## Avis de la Mission régionale d'autorité environnementale de la région Nouvelle-Aquitaine sur un projet de centrale photovoltaïque au sol à Geloux (40)

n°MRAe 2020APNA85

dossier P-2020-9948

Carte 46 : Evitement des secteurs à enjeux forts  
*Cartographie des enjeux habitats (extrait de l'étude d'impact page 213)*

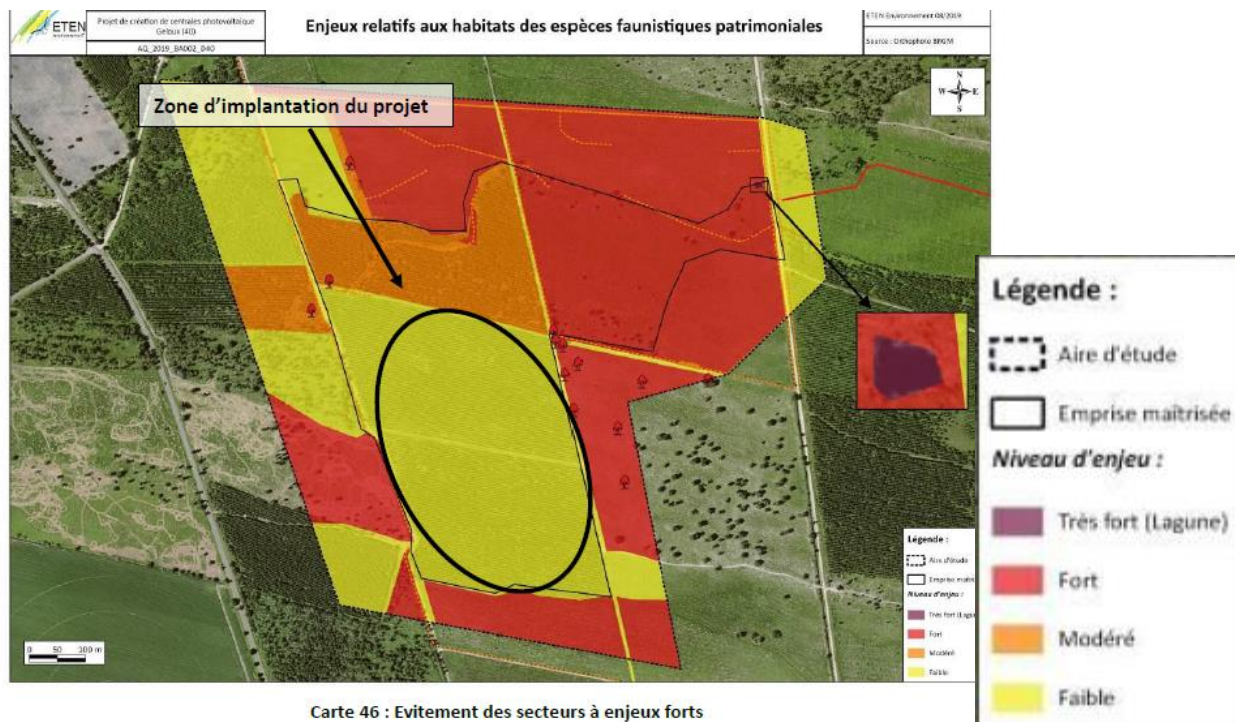
Le pétitionnaire indique page 158 avoir privilégié le secteur présentant le moins d'enjeu au centre de l'aire d'étude, une plantation de pins maritimes sur lande à Molinie et bourdaine, âgée d'environ 10 à 15 ans. L'étude d'impact précise, page 52, que « le site d'étude constitue un corridor terrestre (espace relais). Si la centrale photovoltaïque venait à s'implanter, la présence d'une clôture nécessaire à la sécurité du parc entraînerait une diminution des flux écologiques (grands mammifères en particulier). »

Selon le dossier, le projet n'impacterait que les zones humides situées au droit des bâtiments (145 m<sup>2</sup>) et des pistes lourdes (5 015 m<sup>2</sup>), soit 5 160 m<sup>2</sup> de zones humides floristiques (lande à Molinie, Fougère et Bourdaine). Une mesure compensatoire, présentée page 231 et suivantes, concerne des landes à Molinie en cours de fermeture au nord de l'aire d'étude sur une surface de 8 723 m<sup>2</sup>. Elle est accompagnée d'un protocole de gestion (suppression des ligneux, tels que la Bourdaine, la brande et les petits pins maritimes).

Le porteur de projet considère ainsi que, dans la mesure où le projet ne prévoit aucun drainage et une imperméabilisation qui serait limitée aux seuls bâtiments, le projet aurait un impact négatif modéré sur les zones humides. En matière d'impact indirect, le dossier évoque la possibilité d'une remontée de la nappe suite au défrichage pouvant créer de nouvelles zones humides, donc avec un impact présenté comme positif.

**La MRAe estime, contrairement à l'analyse qui en est faite dans le dossier, que le projet est en nette contradiction avec les orientations du SDAGE, notamment la mesure C40 relative à la préservation des zones humides. Elle considère que le bilan des impacts du projet sur les zones humides est clairement sous-évalué et que les effets positifs escomptés ne sont pas justifiés.**

*Impact du projet vis-à-vis des zones humides (extrait de l'étude d'impact page 196)*

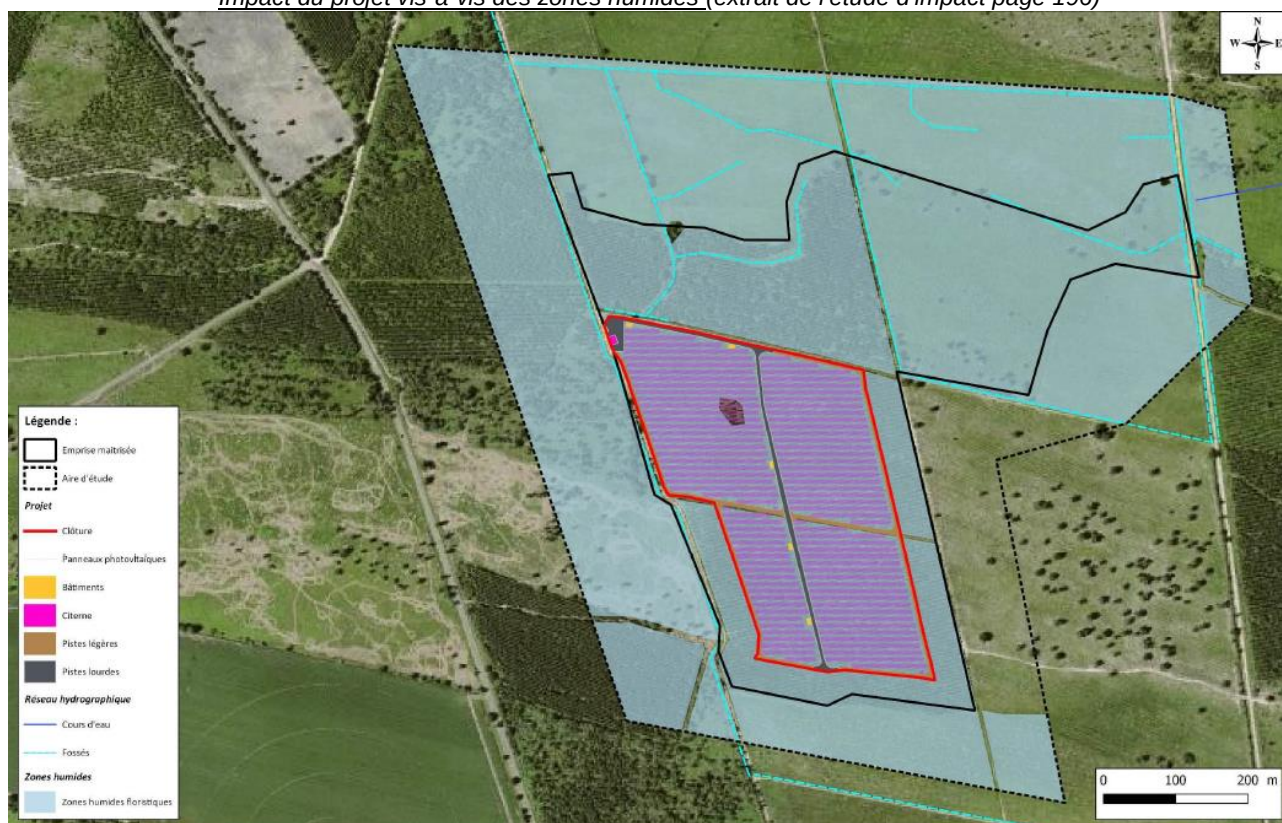
Le projet prévoit le défrichement d'une surface de 17 hectares, c'est-à-dire la destruction de son état boisé et la fin à sa destination forestière. La justification de cette surface supérieure à la surface nécessaire à la réalisation du projet n'est toutefois pas apportée<sup>3</sup> et aucune mesure de compensation forestière n'est précisée.

**La Mission Régionale d'Autorité environnementale considère que l'étude d'impact qui lui est présentée est notoirement insuffisante sur la question de l'évaluation des impacts liés aux destructions du couvert forestier et des zones humides telles que prévues.**

**La démarche d'évitement des impacts n'est pas suffisamment engagée, les mesures de réduction proposées ne sont pas proportionnées aux enjeux.**

**Enfin les mesures de compensations présentées sont soit insuffisantes, comme c'est le cas pour la destruction d'une zone humide, soit inexistantes en ce qui concerne le défrichement ou les atteintes potentiels aux habitats et aux espèces protégés.**
